Biserica Apostol - Sf. împărați Constantin  
Elina

colo Văcărești 143 București -

Referat

Biserica „ Apostol ” din Bucuresti  
Calea Văcărești.

FERESTRE DE FIER.  
 DETALIUL MĂRIME NATURALĂ  
 CU FIER INDIGEN

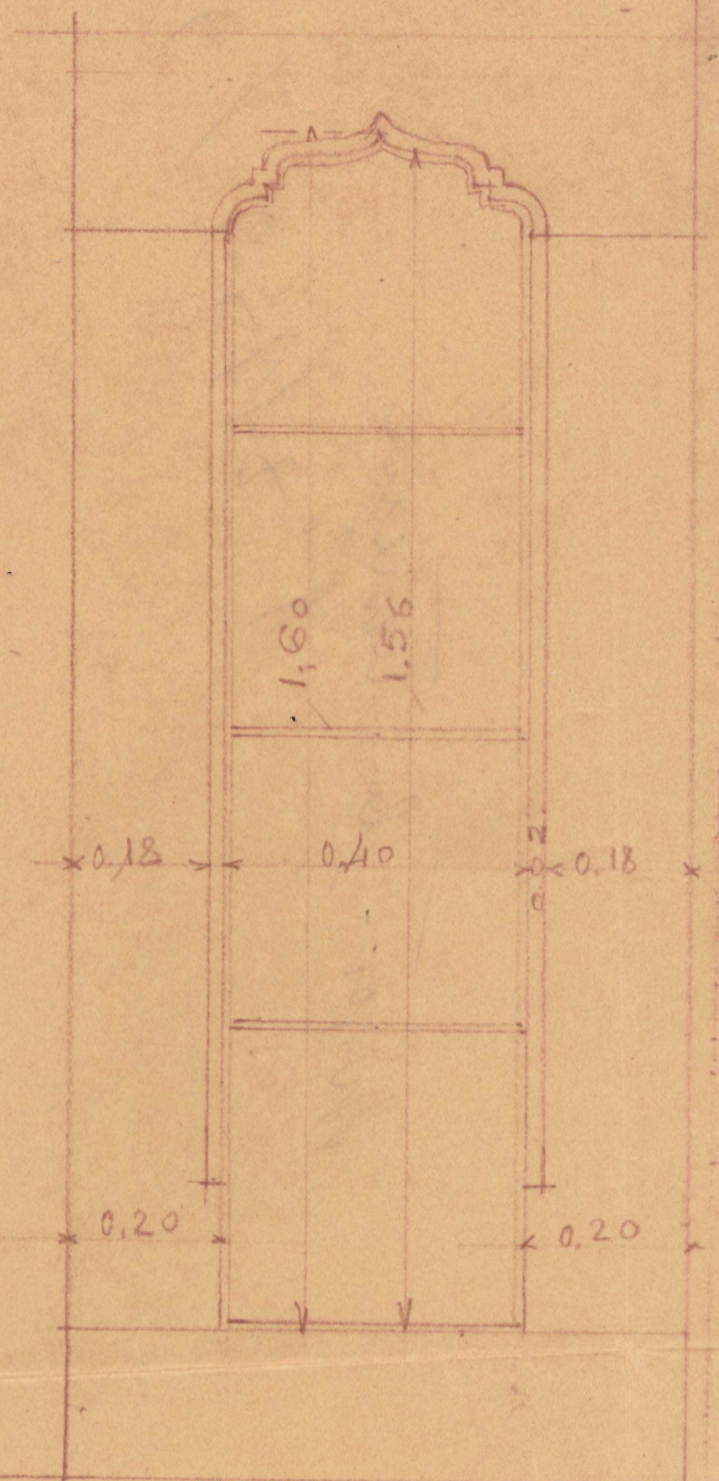
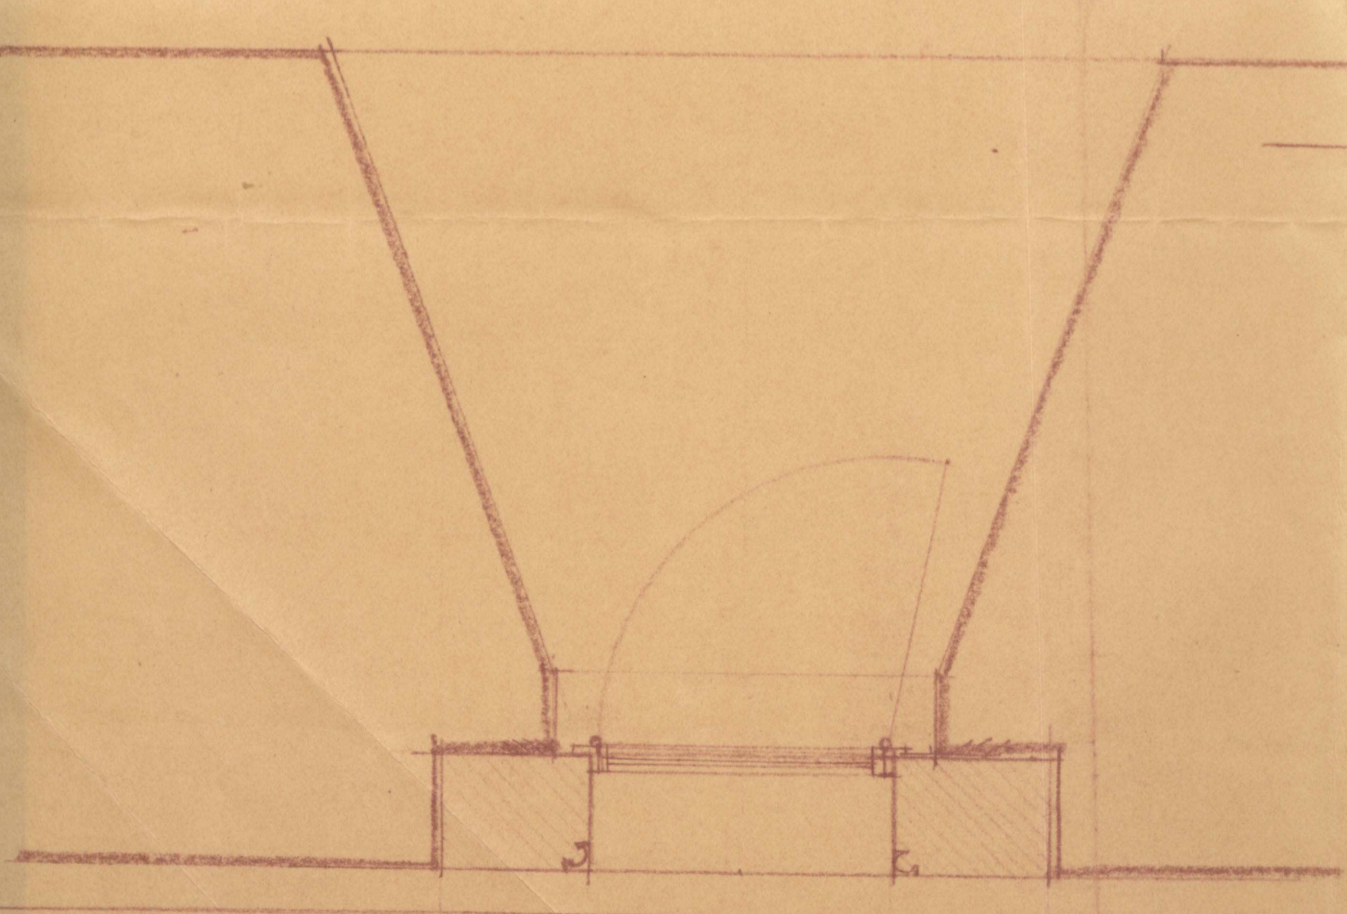
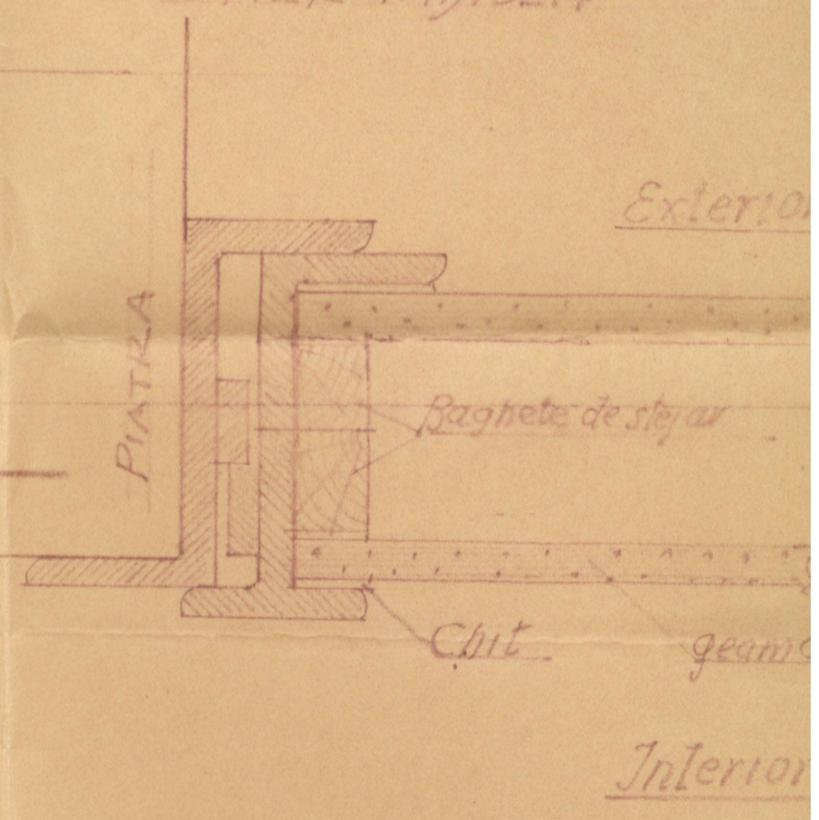
Am onoarea a vă înainta alăturatul detaliu de cadrulul  
de piatră, prevăzut în proiectul de restaurare al sus-  
zisei biserici, precum și ferestrele de fier, duble, ru-  
gându-vă să binevoiți a dispune.

aprobata  
Comisiunea Monumentelor Istorice  
Sedinta de la 7 Dec. 1939

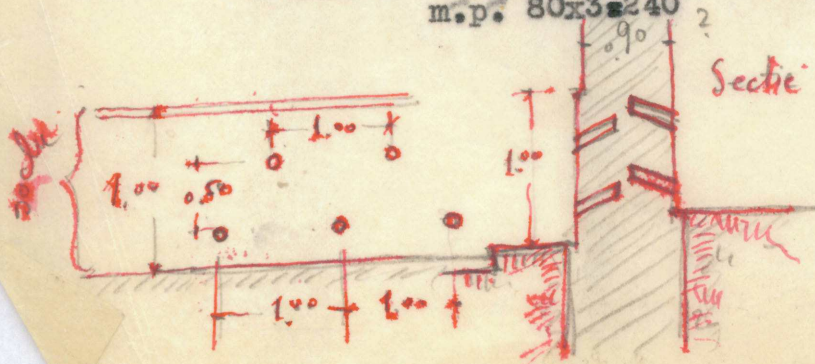
*În locul acestui sistem care este prea costisitor; și care prin faptul izolării complete a zidăriei de fondată, prin asternerea unui strat de asfalt, și în pusele de cărămidă și puterile sunt de părere să se facă sistemul Knappa. în felul următor:*

*2 o m. tencuie de v. 30 cm. la nivelul trotuarului și să se facă niște găuri de 0.10 cm. în diam. pe o adâncime de 40-50 cm. și cu o înclinare de 45° creștând la distanța de 1.00 ml. În alt rând superior cu 0.50 cm. mai sus. Această operație se va face și în interior. Conform schiței de mai jos și limită sumei de 60.000. în găuri se vor introduce bulgări de m. nesting.*

In desful I la art. 3 au  
fost prezentate altele solutii, pentru  
rezolvarea granitelor, prezentand  
sistemul Knappe, care este  
mai economic. Nu se poate  
ajunge la un bun rezultat.  
Sunt de parere ca se aproba  
aceste desise. -
